消防機関における自動体外式除細動器（AED）の取扱いについて（依頼）

### 消防機関における自動体外式除細動器（AED）の取扱いについて

消防機関においてAEDの不具合が疑われた事例に関する研究（中間報告）

### 1-1 日本光電のAEDに特徴的な高周波成分が含まれるVFの低感度事例

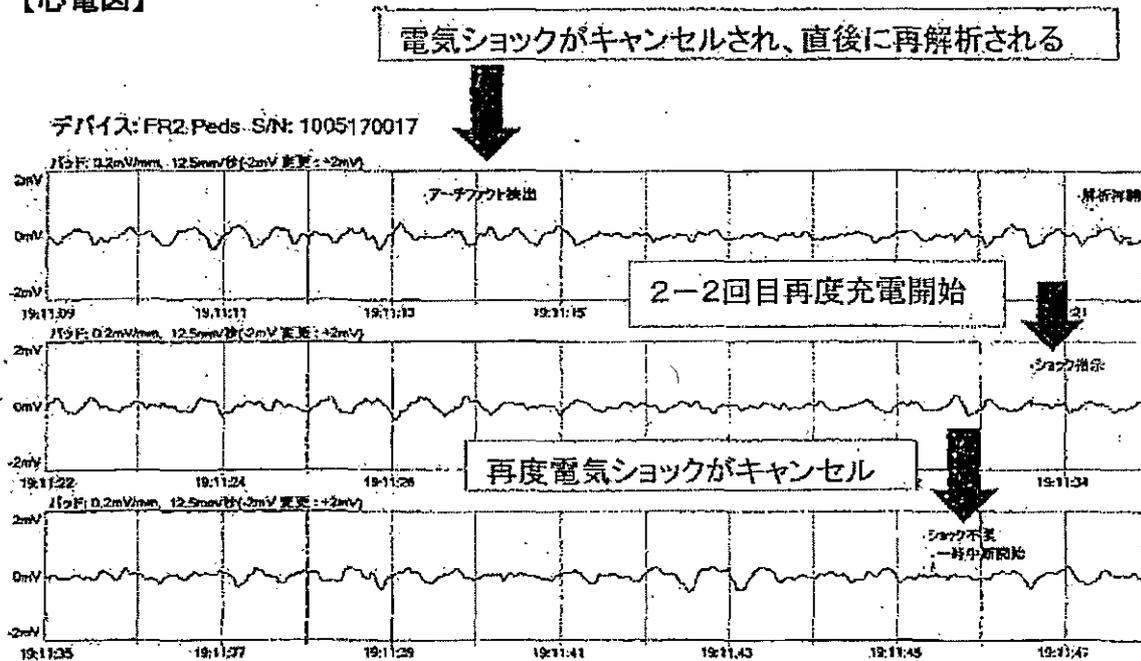
- 消防本部がメーカーから報告を受けた内容によると、周波数成分に分解すると、通常のVFでは周波数成分が2～10Hz（＝波形のピークが1分間に120～600回あり）に集中していることから、10Hz以上の成分が多い場合はVFらしくないため適応外と判断しているとのこと。
- 機械的に何らかのフィルタリングをかけられたあとの心電図しか見えていない可能性は否定出来ないが、心電図は特徴的である。

- 多くの症例では解析がくりかえされることによって最終的には除細動まで実施されており、救命処置を継続することが重要である。
- 製造販売業者において、特異度も鑑みた上で改善方策について検討することが望まれる。

### 1-3 フィリップスのAEDに特徴的な高周波ノイズによる低感度事例

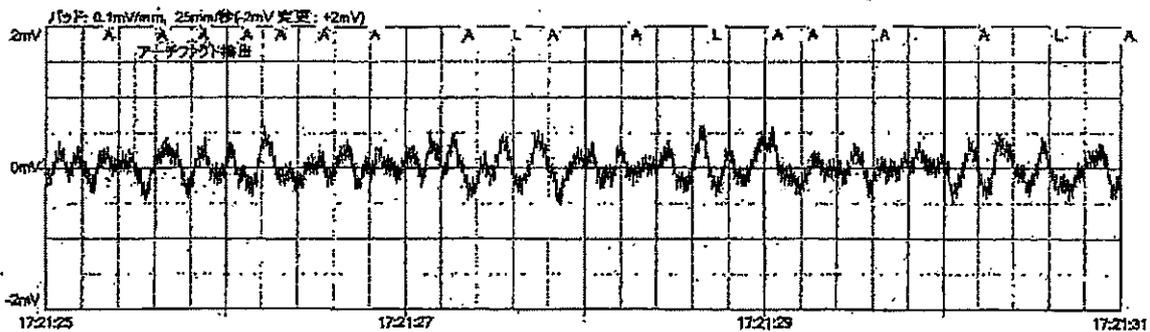
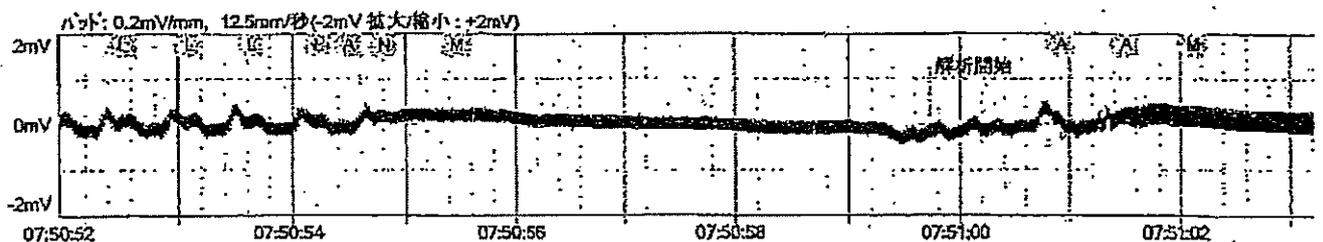
- 平成21年10月 現場での60代男性に対する事例
- 救急救命士以外の救急隊員が対応
- フィリップス ハートスタートMR x E
- 高周波によって太い線のように見える心電図。何による影響なのかは不明なものが多い。
- 同じ機種を用いて、人形等で実験しても同様の波形は出ない。
- アーチファクトの検出により解析できない事例が多い。

- 高周波が何による影響なのかは不明なものが多い。
- 製造販売業者において、特異度も鑑みた上で改善方策について検討することが望まれる。
- 周辺にアーチファクトの原因となる可能性がある、電気毛布、電気ベッド等電化製品を使用していないか確認し、もしあれば電源を切るか遠ざけるなど、原因が特定でき、回避出来るものである場合には、極力回避する必要がある。

宮城県名取市消防本部によるプラットホームでの実験

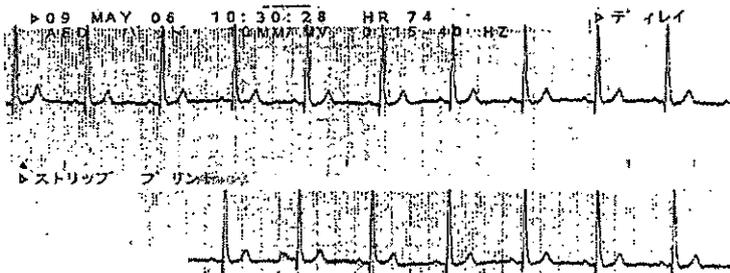
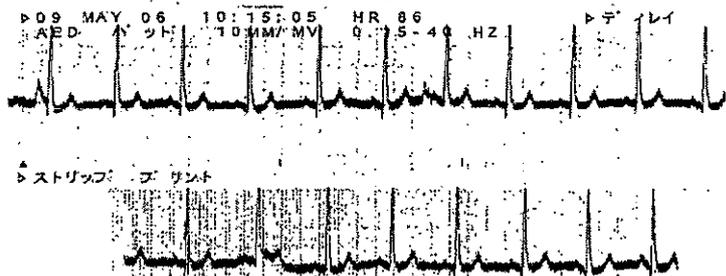
- 事後、環境の影響を検証し、プラットホームの黄色い線の内側だと高周波ノイズが入り、外側だと入らないことを確かめたもの。
- このように、あらかじめ環境の影響が明らかとなれば、留意して活用することが可能であるが、救急現場で常に原因が明らかとなるものではないことを認識し、P A連携等行っている場合の代替機の確保や迅速な搬送を行う等、可能な対応を実施していく必要がある。

## 1-4 幅が振り切れるノイズによる低感度事例

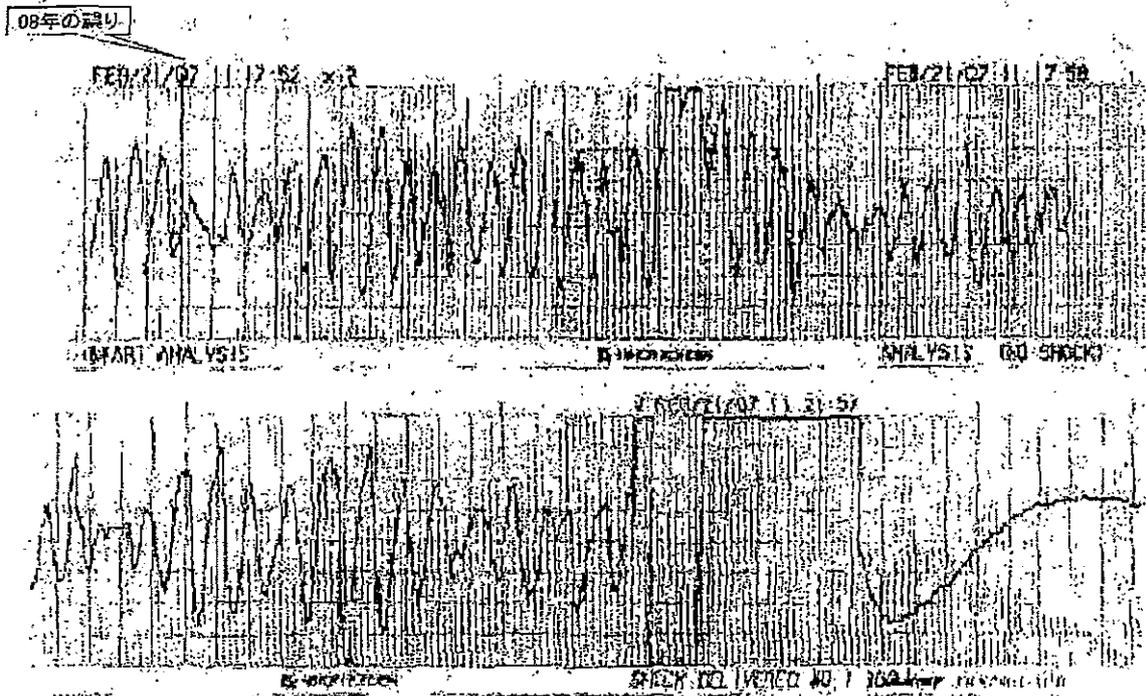
- 同一の傷病者に対する心電図。上段では除細動適応なしとなっているが、下段では適応ありとなっている。低周波成分が強い部分が混在しているVFだったために、除細動適応外となっていると製造販売業者から説明があった旨の報告であるが、幅が振り切れるほどのノイズによる解析不能例は他にも報告されている。

**【コメント】**

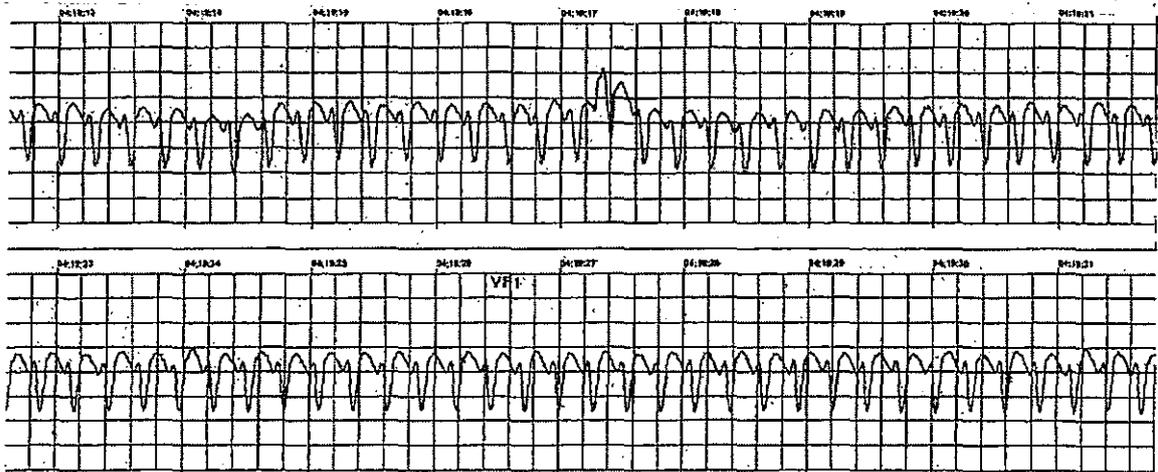
- 同様のアーチファクトが、製造販売業者が異なるAEDで出現しており、どういった状況下で発生するのか今後の検討が必要。
- 製造販売業者において、特異度も鑑みたくて改善方策について検討することが望まれる。

## 1-5 日本光電のAEDでVT波形が解析されなかった低感度事例

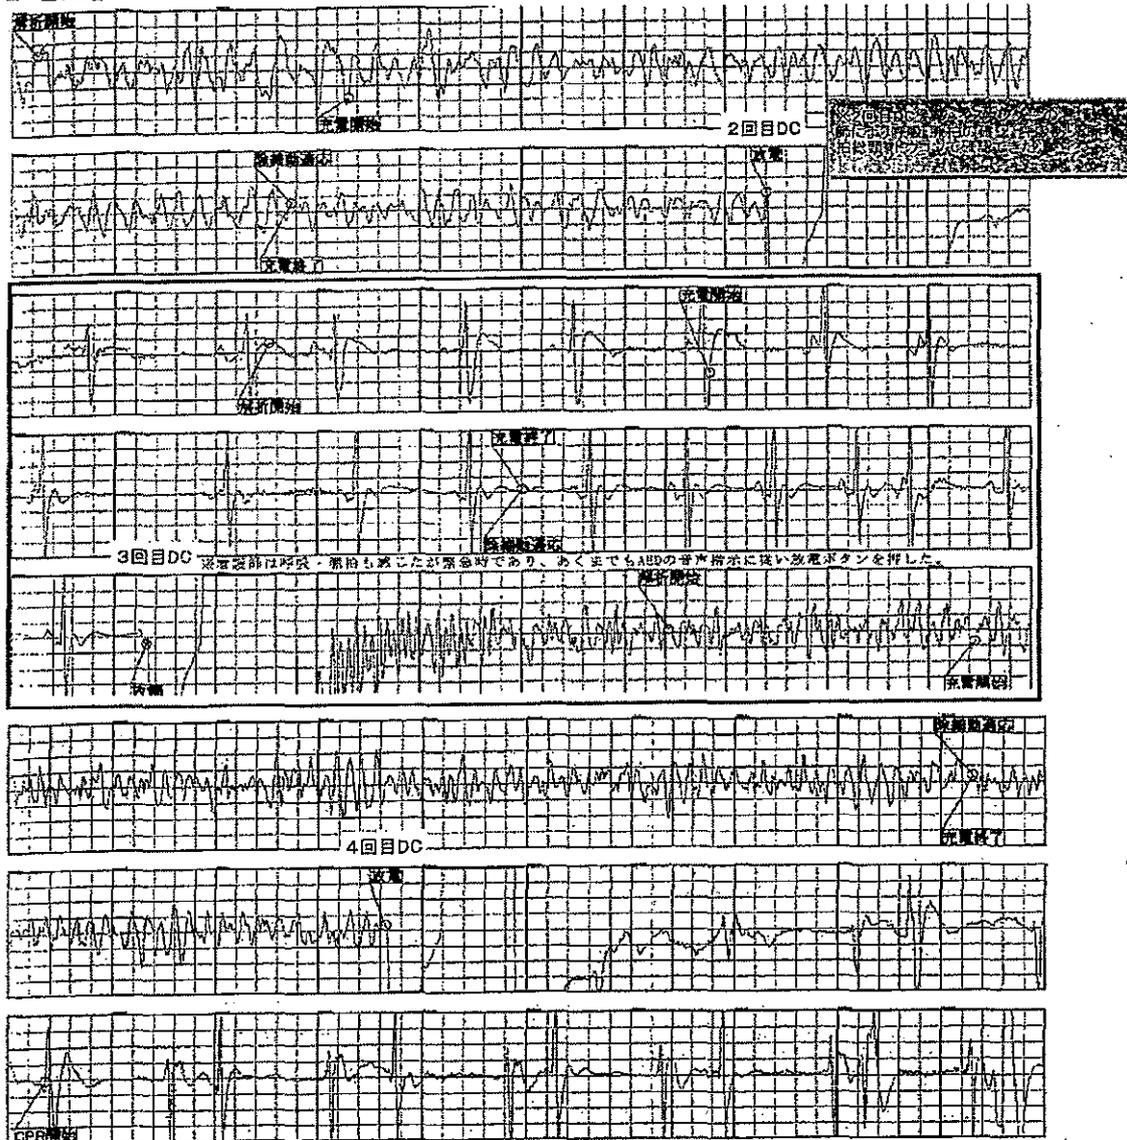
- VTの心室レートは約217であり、本来は無脈性である可能性が高い除細動適応のVTと判定されるべき波形である。
- 製造販売業者において、特異度も鑑みの上で改善方策について検討することが望まれる。

### 2-1 日本光電のAEDで洞調律に戻ったあとで、除細動適応となり、再びVFとなった低特異度事例

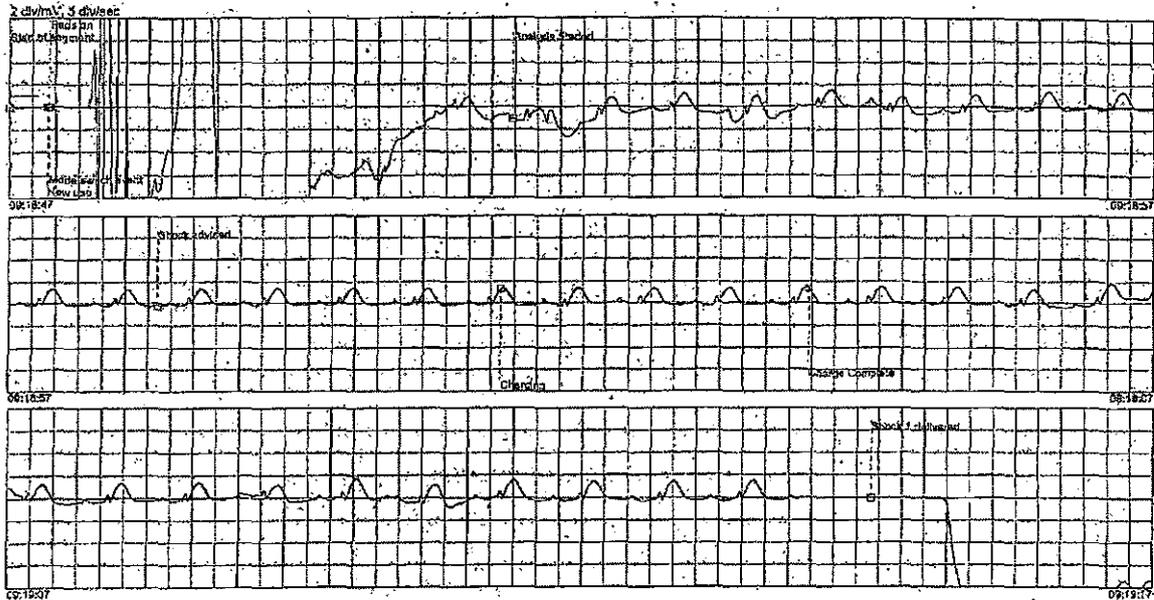
- 除細動によって再びVFとなった事例。明らかな洞調律を適用ありとした事例であり問題である。
- 公共の場に設置され使用されたAEDについても事後検証が必要である。

## 2-2 フィリップスのAEDでPEAに除細動適応となった低特異度事例

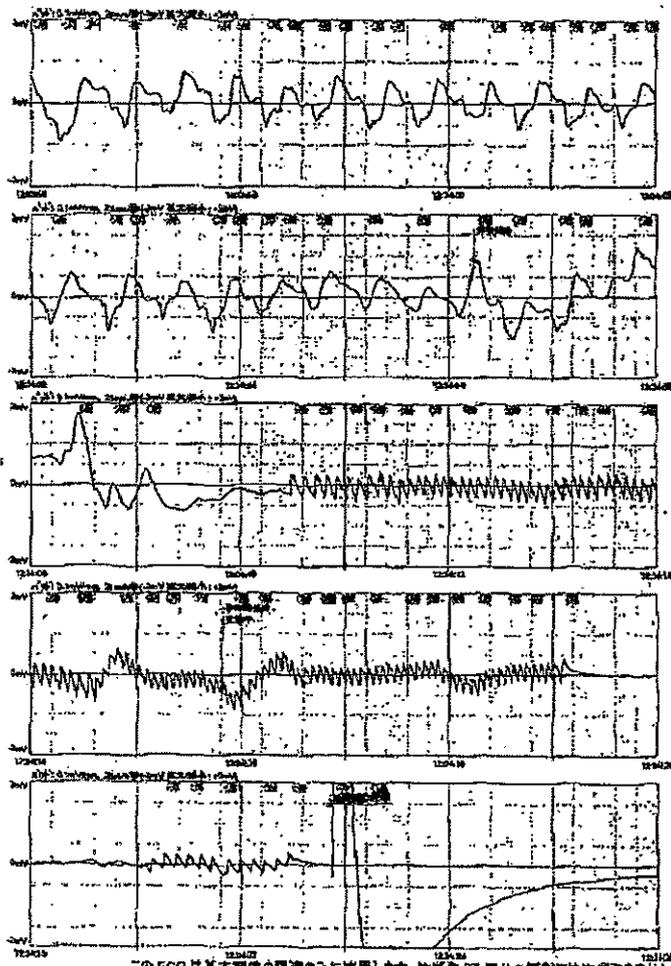
- 救急救命士がタイミングを判断して解析出来る半自動式除細動機では、感度を高めるため、特異度を低くしている可能性あり。
- しかしながら明らかなPEAを除細動適用ありとした事例であり問題である。
- 救急救命士はPEAを観察した場合、除細動を実施しないことが必要である。
